Alegaciones a la propuesta del Plan Hidrológico del Tajo (Tercer ciclo 2022-2027)

D. Juan Atienza Serna, Presidente del Consejo Rector de la **ENTIDAD URBANÍSTICA COLABORADORA DE CONSERVACIÓN SOMOSAGUAS NORTE** (como consta en el **DOCUMENTO nº 1**), con domicilio a efecto de notificaciones en Urbanización Somosaguas Norte, calle Mirlo s/nº, 28.223 de Pozuelo de Alarcón comparece y DICE:

Figura 1

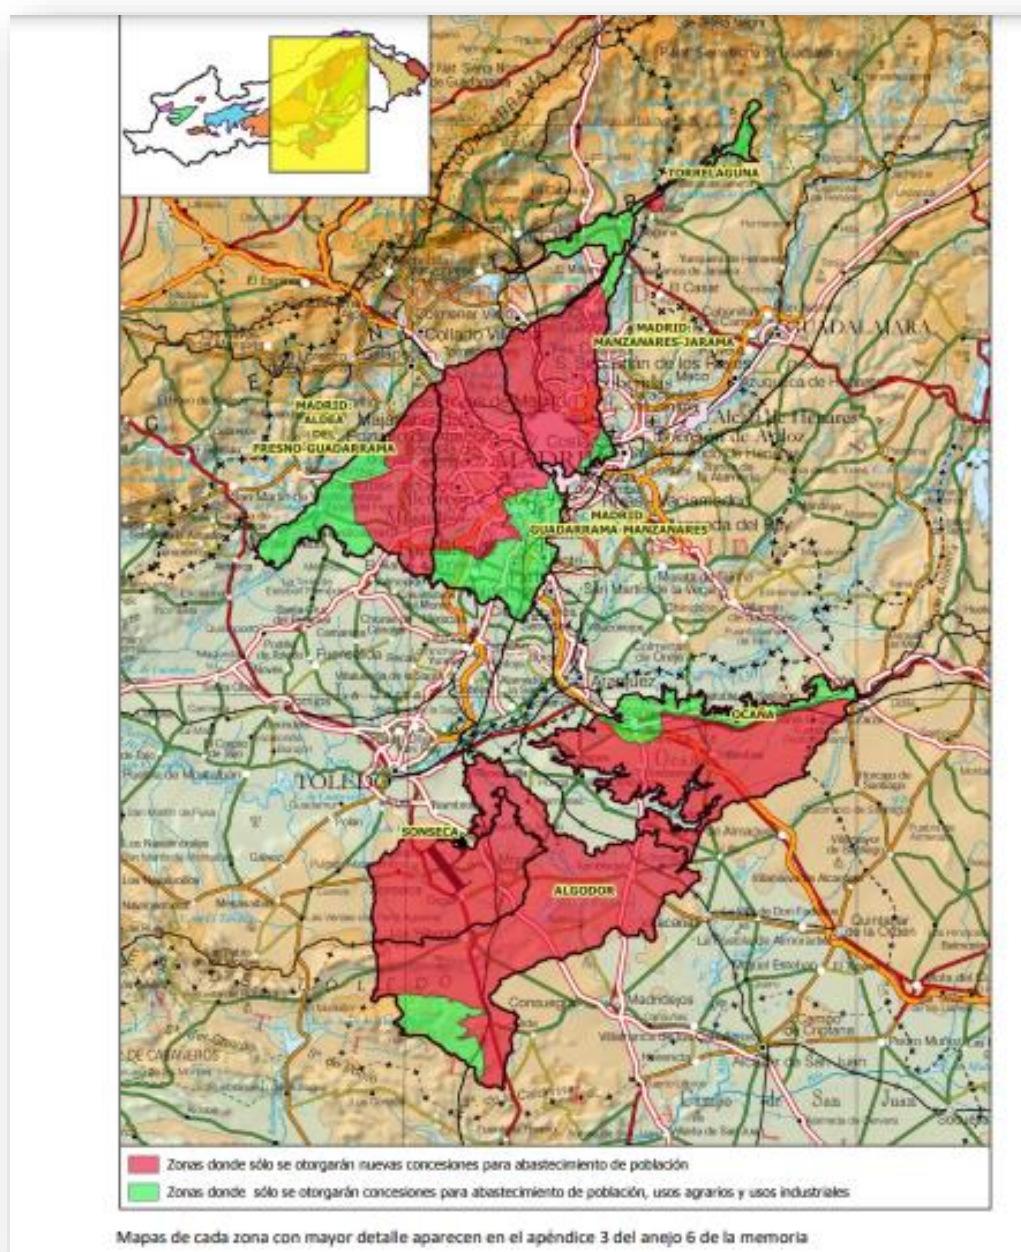
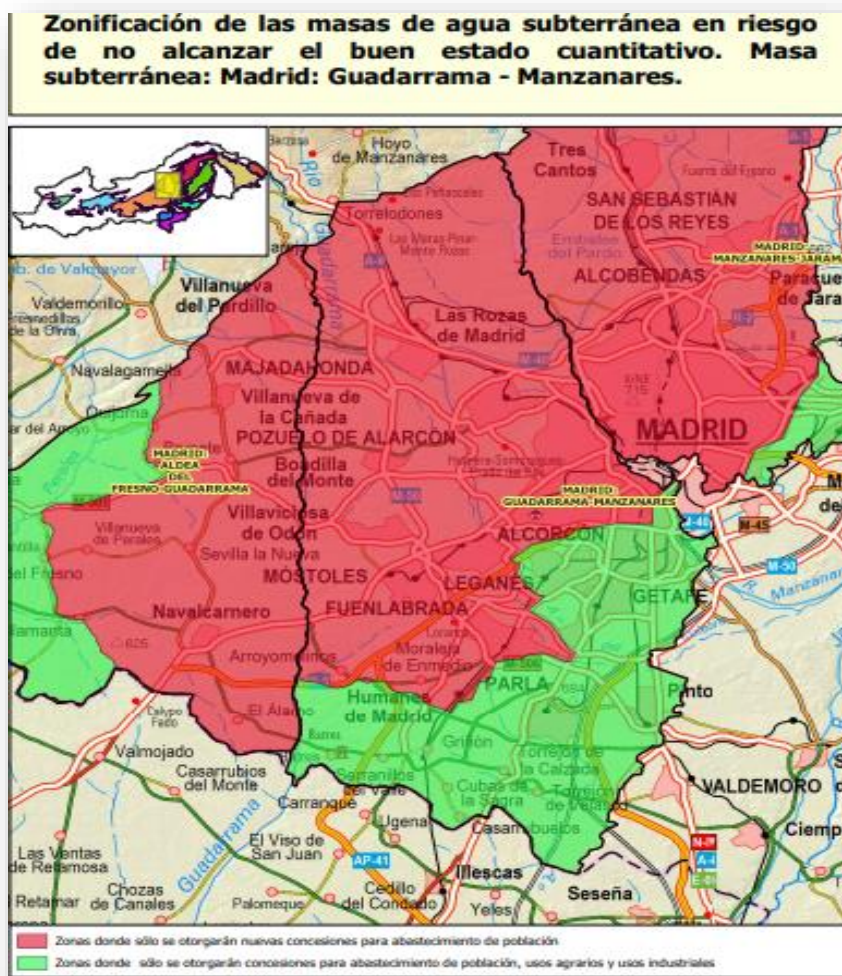
En la propuesta de Plan para los años **2022-2027** en los documentos extensos (Memoria y Normativa) ya no aparece el perímetro de protección del Acuífero Detrítico de Madrid (en adelante, ATDM), ni el art 29 del actual PHT, tan restrictivo. Sin embargo, como novedad, se incorpora **la posibilidad de prohibición estacional de extracciones de agua sobre todo para las masas de agua subterránea de Madrid** (apéndice 3 anejo 6 de la Memoria): **Guadarrama-Manzanares** que es justo la que afecta a la EUCC Somosaguas, y también parte de las de Madrid: Aldea del Fresno-Guadarrama y Madrid: Manzanares-Jarama (ver figura 1 y 2).

En la zona rojo sólo se otorgarán concesiones para abastecimiento (si no hay conexión a red municipal). En verde las zonas se podrán otorgar concesiones para abastecimiento, usos agrícolas y usos industriales. En concreto, en la Memoria se manifiesta lo siguiente:

Que no pueda atenderse desde “una red de distribución” es una expresión ambigua que da margen a una notable discrecionalidad por parte de la Administración hidráulica. Actualmente, se puede llegar a conectar toda la Comunidad de Madrid con la red de distribución del Canal, pero eso no debe impedir a los que viene haciendo uso de agua subterránea para abastecimiento a las poblaciones (urbanizaciones) o viviendas aisladas impedir seguir utilizando sus pozos y tener que conectarse obligatoriamente al Canal de Isabel II. Se debería contemplar una salvedad, para aquellas urbanizaciones consolidadas que desde su constitución se suministran con sondeos anteriores al 1.1.1986 (como EUCC Somosaguas Norte), pero que tienen que solicitar concesión de aguas públicas al haber cambiado por causas ajenas a la misma su régimen o condiciones de explotación por el transcurso de tiempo (sustitución de las captaciones por antigüedad, mayor número de chalets construidos dentro de las parcelas de la urbanización) etc.

1º.- Que se contemple una excepción para el otorgamiento de concesión de las aguas subterráneas del Acuífero Detrítico de Madrid para las urbanizaciones constituidas en Entidades Urbanísticas Colaboradoras de Conservación (Somosaguas Norte, entre ellas) o Comunidades de Propietarios que vienen utilizando desde su constitución (con anterioridad al 1.1.1986) suministro de agua de pozos para el abastecimiento a sus poblaciones (consumo humano, limpieza, riego de jardines, baldeo de calles, etc), que ostentaban derechos de aguas privadas pero por el transcurso del tiempo han pasado públicas al haber cambiado su régimen de condiciones de aprovechamiento (sustitución de los pozos o sondeos), sin obligarles a conectarse a una red municipal o supramunicipal de suministro (CYII).
